Krycí list ZBV

III/2367, most ev. č. 2367-2 přes potok za obcí Nový Jáchymov

Komunikace

Popis a zdůvodnění Změny: **Změny nepředvídatelné, upřesnění rozsahu frézované části vozovky**

Měření kubatury frézování

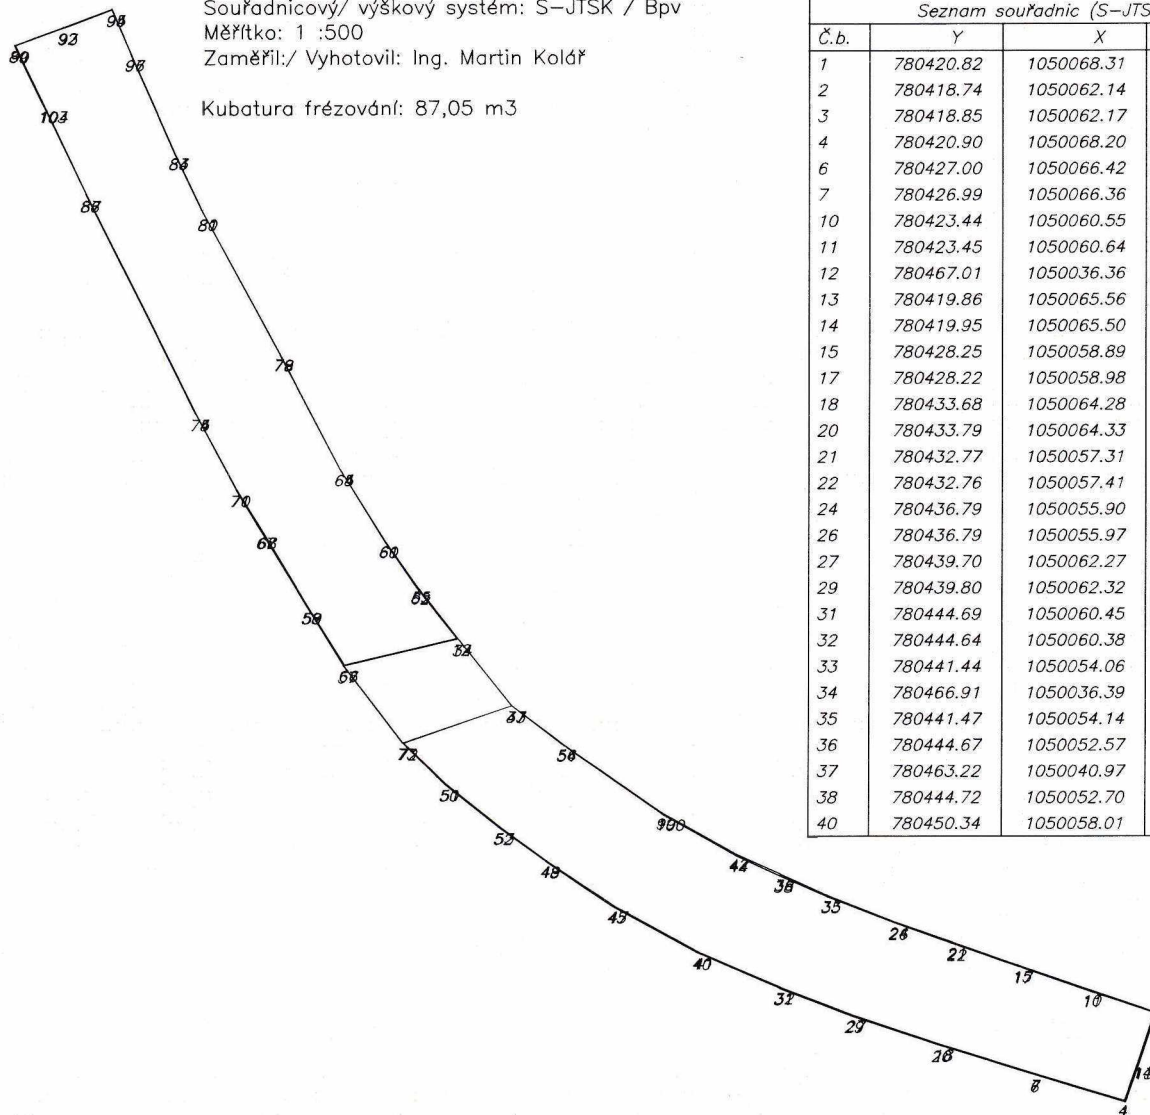
Upřesnění rozsahu frézované části vozovky.

Během frézování asfaltových vrstev a po očištění krajnic komunikace byl zjištěn větší rozsah zpevněných asfaltových ploch.

Doloženo vyjádřením AD - doklad č. 08, zápisem z KD č. 3 - pokyn k vyčíslení skutečného rozsahu frézovaného asfaltového souvrství - doklad č. 10 a geodetickým zaměřením skutečného množství frézovaného asfaltového souvrství mimo most - doklad č. 11.

Kubatura frézování: 87,05 m³
